Fraktion Bündnis 90/DIE GRÜNEN  
Roßdorf/Gundernhäusen  
Frieder Kaufmann

Roßdorf den 1.2.2018

## **Antrag zum Projekt Ausbau K 128, hier Neue Planung**

**Gemeinde Roldorf - OT Gundersenhausen**  
 Gehwegerneuerung K128  
 Entwurf Lageplan - Planausschnitt 1

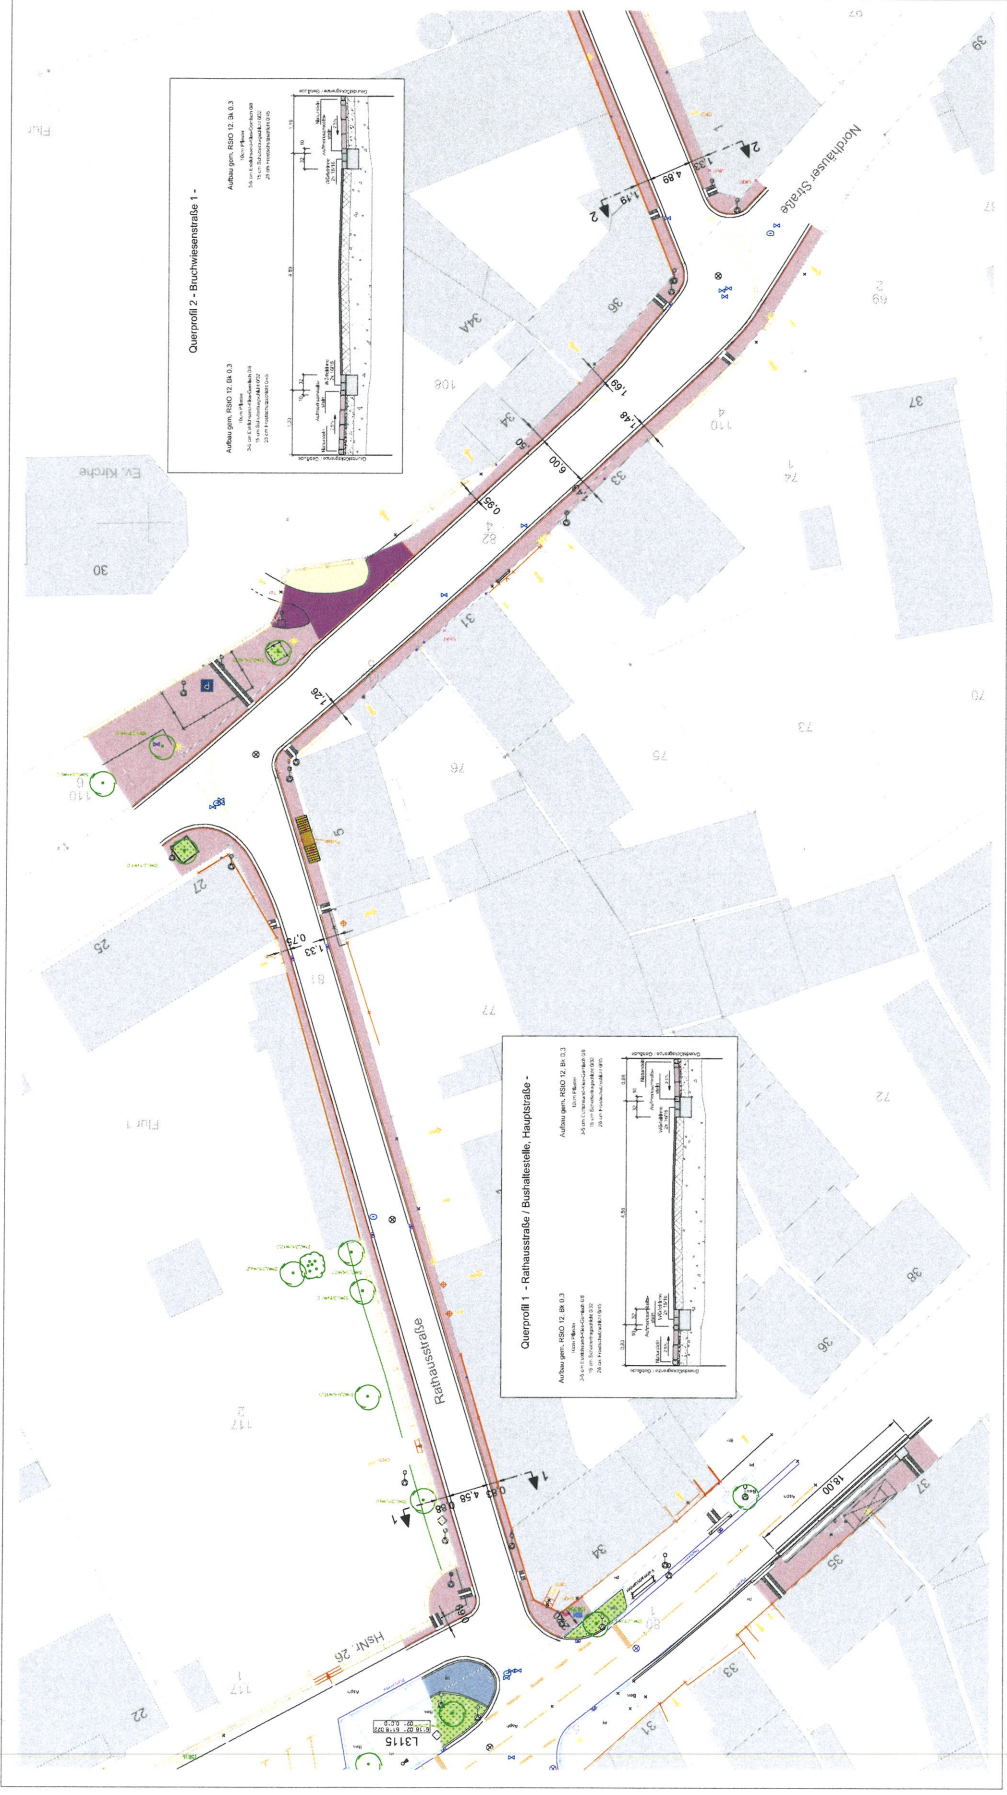
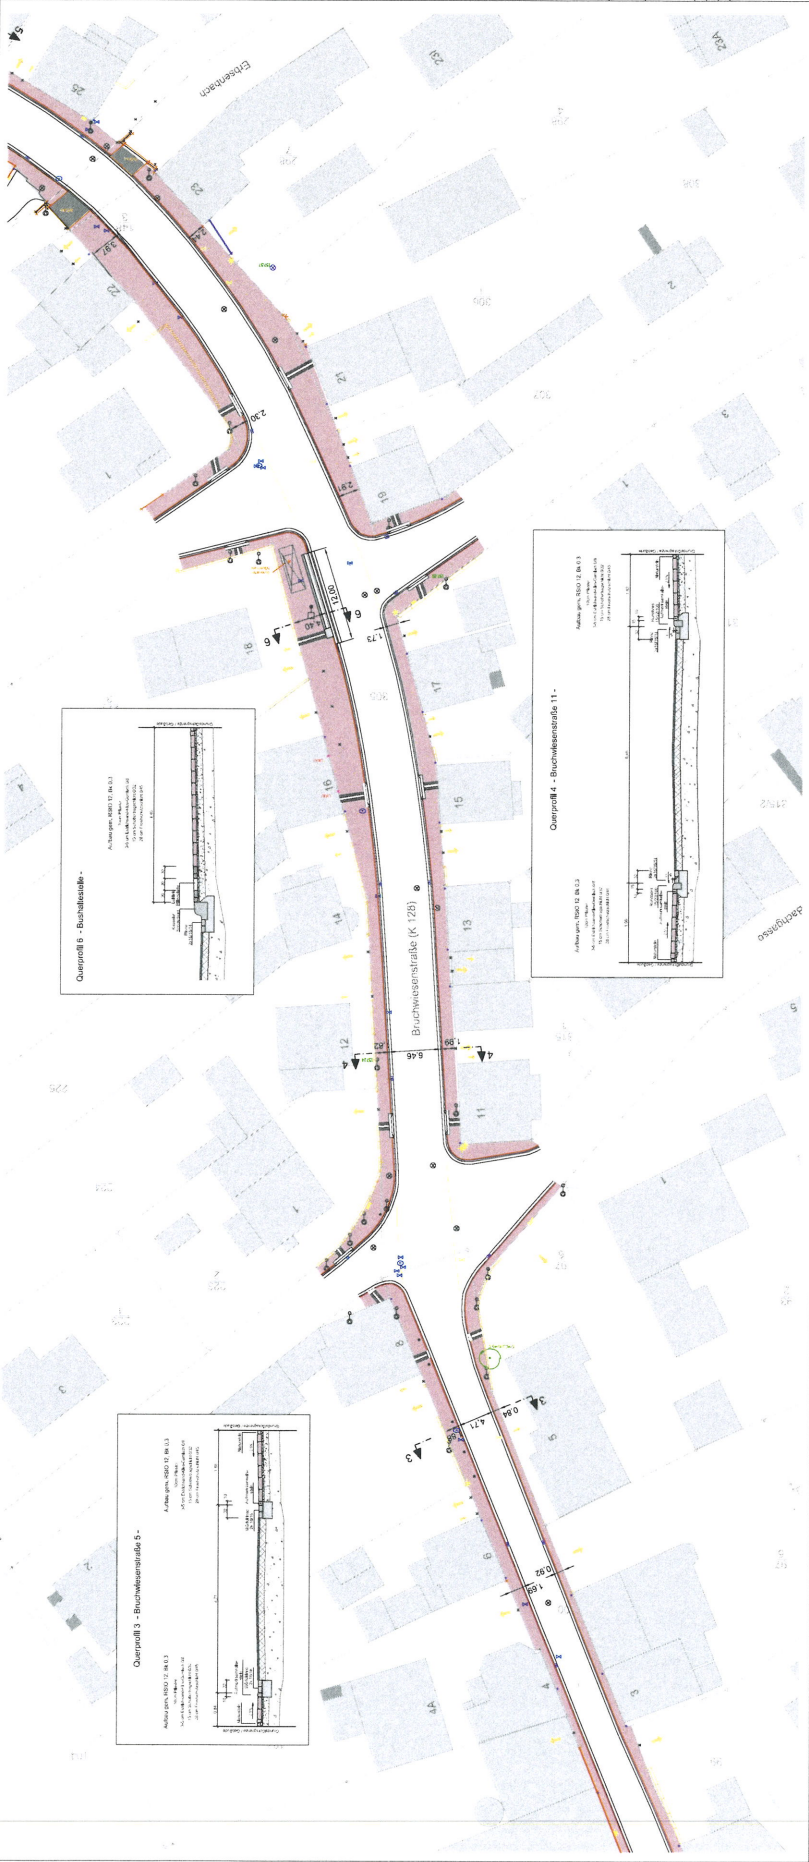
In dieser Durchgangsstraße wird die nur optische Trennung des Gehwegs vom Fahrweg dazu führen, dass Autos noch häufiger als bisher den Gehweg überfahren. Das gilt vor allem für die Rathausstraße und den engen Teil der Bruchwiesenstraße. Ob dieses Konzept für eine so stark befahrene Straße taugt, muss noch einmal überprüft werden. Andere Gemeinden gehen an Durchgangsstraßen zum Ausbau von stark erhöhten Bordsteinkanten hin.

In der Rathausstraße verschmälert sich der Gehweg auf der Nordseite von 88 auf 75 cm, während er sich auf der Südseite von 83 cm auf 133 cm verbreitert, um sich im Bereich der Treppe Rathausstraße 5 wieder auf 53 cm zu verschmälern, obwohl an dieser Stelle der gegenüberliegende Gehweg auch an der schmalsten Stelle (Hausecke) 146 cm breit ist. Auf diesen nördlichen Gehweg könnte man zugunsten eines verbreiterten Gehwegs auf der Südseite verzichten.

Dadurch würden auch die Richtlinien von Hessen-Mobil weitgehend erfüllt, die auf mindestens einer Straßenseite einen 1,43 Meter breiten barrierefreien Gehweg vorschreiben.

Bei Verzicht auf den nördlichen Gehweg ist es planerisch leicht möglich, dadurch die Freitreppe zu erhalten, und trotzdem einen ausreichend breiten Gehweg darum herum zu führen,

Der Fußgängerübergang von der Bäckerei Hofmann Richtung Volksbank ist sehr unübersichtlich. Selbst wenn der Gehweg auf der Südseite durch Verzicht auf den Gehweg auf der Nordseite verbreitert werden sollte (siehe Punkt 2) ist es nicht möglich, in Richtung Roßdorf und in Richtung Kirche zu sehen. Das gilt vor allem für Leute mit Kinderwagen oder Rollatoren. Dieser Kreuzungsübergang muss für Fußgänger optimiert werden.

Dem Übergang Rathausstraße Nordhäuserstraße an der Ecke Breitweiser fehlt eine sichere Querungshilfe. Einfache Pflanzinseln könnten das bringen. Der Platz ist da. Das wäre dann der sichere Fußgängerüberweg von der Rathausstraße in Richtung Kirche. Die Nordhäuserstraße an dieser Stelle völlig unnötig um beinahe 70cm nördlich in Richtung Hauptstraße verschwenkt. Diese Fläche würde für eine Pflanzinsel vor der Rathausstraße 5 üppig ausreichen. Die jetzigen Parkplätze vor der Kirche könnten schräg angeordnet werden, der Platz reicht.

**Gemeinde Roßdorf - OT Gundernhausen**  
 Gehwegerneuerung K128  
 Entwurf Lageplan - Planausschnitt 3

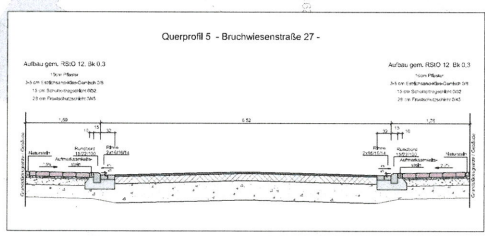
Auch in der Bruchwiesenstraße ist der Gehweg an einer Stelle 84 cm breit, obwohl auf der gegenüberliegenden Seite 188 cm zur Verfügung stehen. Geringe Verschwenkungen können durchgehend breite Gehwege bringen.

An der Ecke Nordhäuserstraße / Bruchwiesenstraße ist der Gehweg auf der Ostseite (Anwesen Anthes) extrem schmal, während die Straße riesig breit (mehr als 7 Meter) wird und auch der Gehweg auf der gegenüberliegenden Seite sehr breit ist. Die Kurvenführung kann sehr leicht zugunsten der Fußgänger verbessert werden.

An diese Stelle gehört eine sichere Querungshilfe. Dem Übergang von der Nordhäuserstraße über die Bruchwiesenstraße (an der Gastwirtschaft) fehlt eine solche Querungshilfe. Einfache Pflanzinseln könnten das bringen. Anwohner beklagen die völlige Unübersichtlichkeit dieser Ecke für Fußgänger.

An der Kreuzung Bruchwiesenstraße / Friedhofstraße / Goethestraße ist die Querung insbesondere für Schulkinder extrem unübersichtlich. Legal parkende Autos versperren die Sicht in Richtung Stetteritz. Pflanzinseln könnten den Übergang so verschmälern, dass er für Kinder überblickbar wird. Eine Bedarfsampel wäre optimal. Dies ist eine Durchgangsstraße mit starkem LKW- und Busverkehr. Dass Tempo 30 gilt respektiert auch nicht jeder. Aus gutem Grund wurde für Autofahrer ein Verkehrsspiegel installiert. Der hilft aber den schwachen Verkehrsteilnehmern nichts. Hier muss eine konstruktive Lösung gefunden werden, die es auch langsamen, unsicheren und unerfahrenen Verkehrsteilnehmern ermöglicht, die Straße sicher zu queren.
